NOTE TECHNIQUE accompagnant l'avis de l'État sur l'arrêt de projet du PLU des Omergues

La commune des Omergues fait partie de la Communauté de communes Jabron-Lure-Vançon-Durance. Elle est soumise à la loi Montagne et a finalisé sa carte communale en 2016.

Le changement de destination

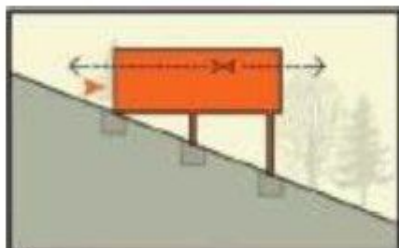
La partie sur le changement de destination peut être mise au singulier, vu qu'il n'y en a qu'un seul. Il est postérieur à 1980 (p. 61), il est donc inutile qu'il soit protégé par le L. 151-19 du CU. Le paragraphe sur cet article sera utilement revu.

Illustration 1: Modes de construction sur une pente

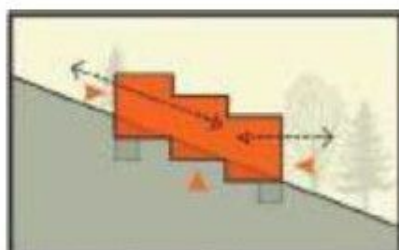
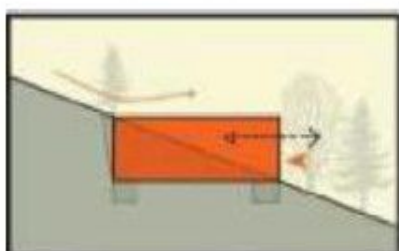
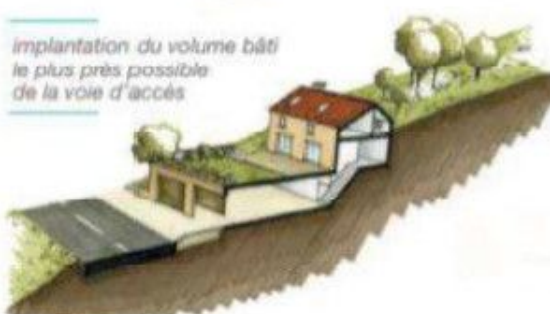
L'article 10 indique comment calculer la hauteur maximum des constructions. L'un des exemples montre une construction qui « *réclame un remblai sur le terrain initial* ». Or pour des raisons de stabilité, une habitation ne doit pas être bâtie sur un terrain en pente remblayé. C'est la construction qui doit s'adapter au terrain et non l'inverse. L'illustration 1 indique les procédés à suivre.
